Keuringsverslag van een elektrische laagspanning- en zeer lage spanningsinstallatie

NIET CONFORM

Straatnaam Ninoofsesteenweg
Huisnummer 198
Busnummer 3e
Postcode 1700
Gemeente Dilbeek
Land België

Controlebezoek van een huishoudelijke installatie volgens (KB 08/09/2019) - AREI Boek 1- 6.5. en 8.2.2. en 4.2.4.3.

Afbeelding schakel- en verdeelbord:

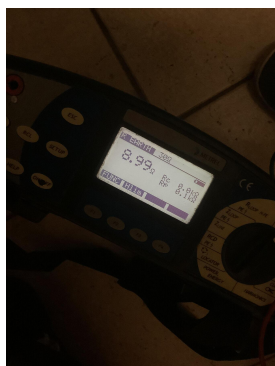
I5.01 Het verdeelbord is niet makkelijk toegankelijk. (Boek 1 Onderafdeling 5.3.5.1.C.)

I5.10 Niet gebruikte invoeringen van het verdeelbord zijn niet correct of onvoldoende afgedicht. (Boek 1 Afdeling 5.1.4. en 4.2.2.3.)

I5.13 De nominale spanning dient duidelijk vermeld te worden op een oordeelkundig gekozen plaats. (Boek 1 Onderafdeling 3.1.3.3.)
